**Planta Solar Fotovoltaica  
Amaya Solar 2 de 34,996 MWp y sus  
infraestructuras de evacuación  
Cizur, municipio de la Comunidad Foral de Navarra  
(España)**

**ÍNDICE DE MODIFICACIONES DEL ANTEPROYECTO Y EsIA DE LA  
PLANTA AMAYA SOLAR 2 Y SUS INFRAESTRUCTURAS DE  
EVACUACIÓN**

**AMA2-SOL-PC-AP-IND-01**

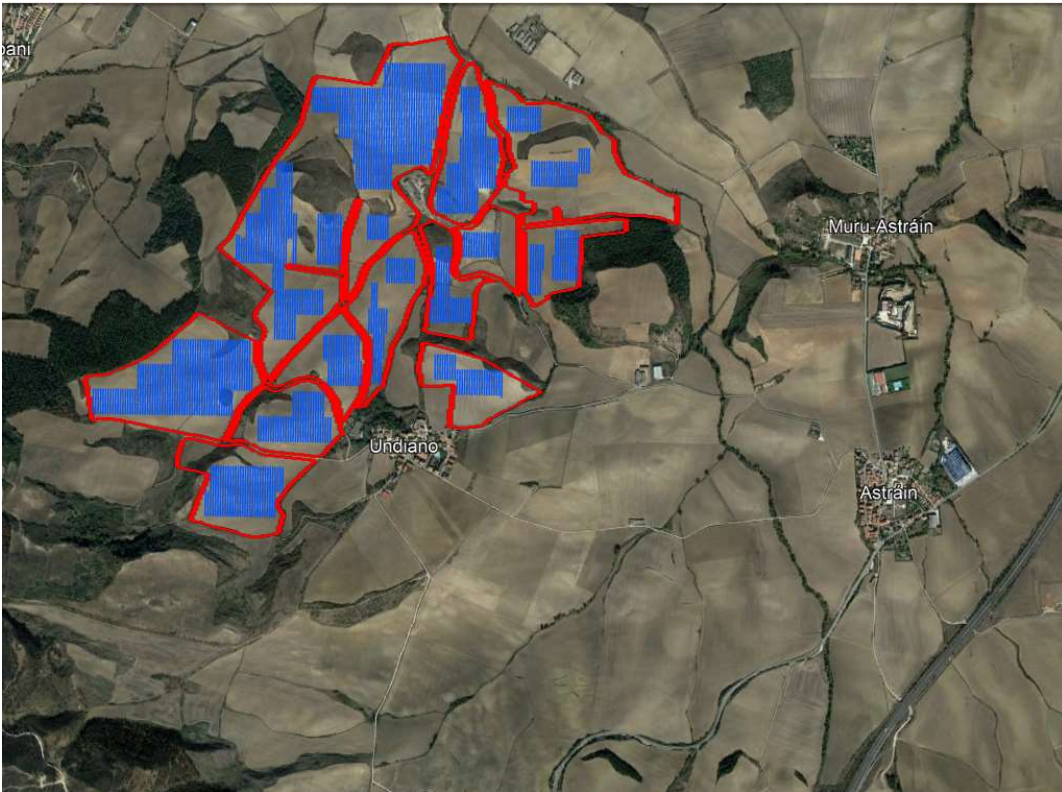
1. Modificación de la poligonal de la planta y ubicación de paneles:
  - La superficie total de la planta se ha reducido de 186 has a 55 has.
  - Se han eliminado gran parte de las envolventes alrededor del núcleo urbano de Undiano.

*Original*

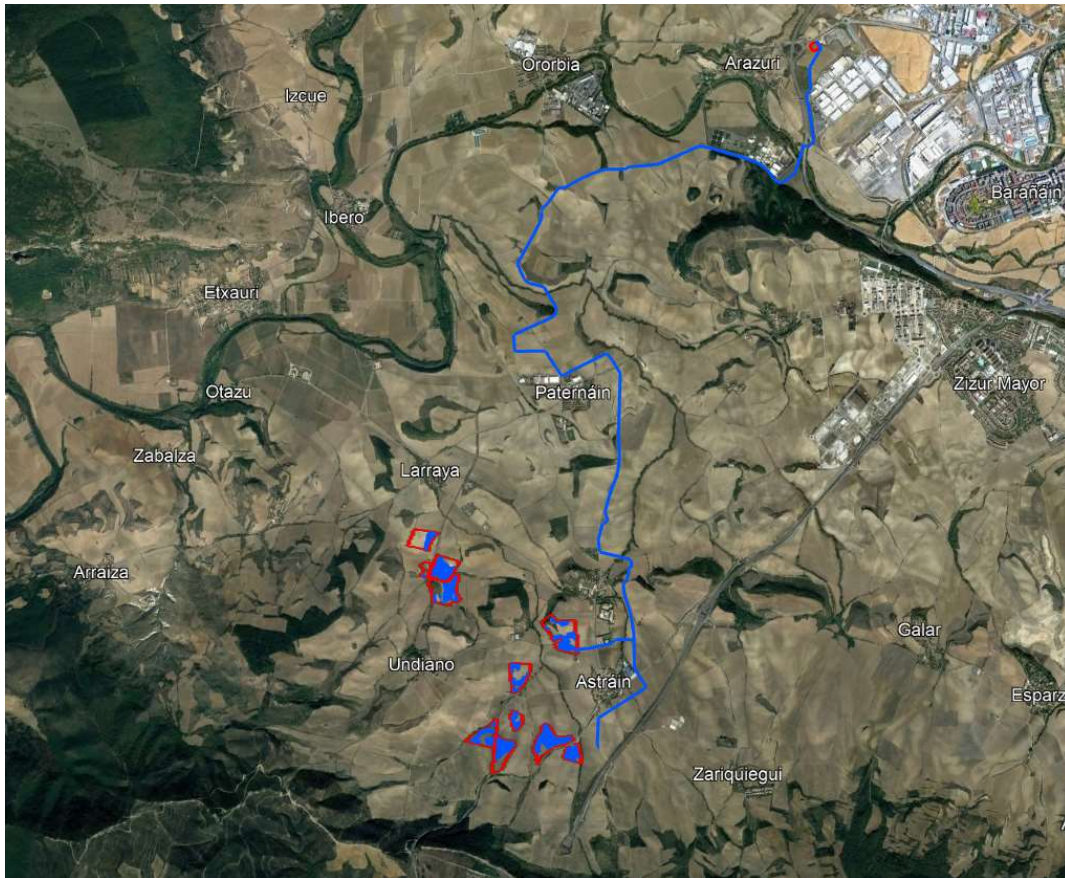
4. Modificación de la línea de evacuación, pasando de aérea a soterrada en todo su recorrido, manteniéndose la tensión en 30 kV, hasta la subestación Promotores Orcoyen 220 kV donde se eleva la tensión de 30 kV a 220 kV.
